Sustitución del travesaño UNICITY HI ref. TFJ1308

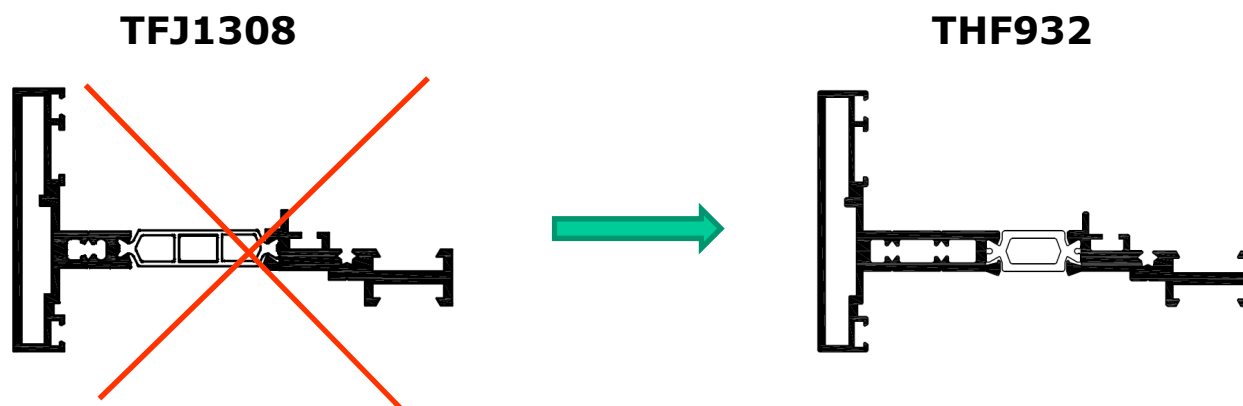
El travesaño referencia TFJ1308 se elimina de la oferta y como sustituto pasamos a utilizar el travesaño THF932 en la versión UNICITY HI.

El travesaño THF932 se ha modificado para poderse adaptar tanto en la versión UNICITY como en la versión UNICITY HI, añadiéndole un segundo alveois para su fijación a la estructura.
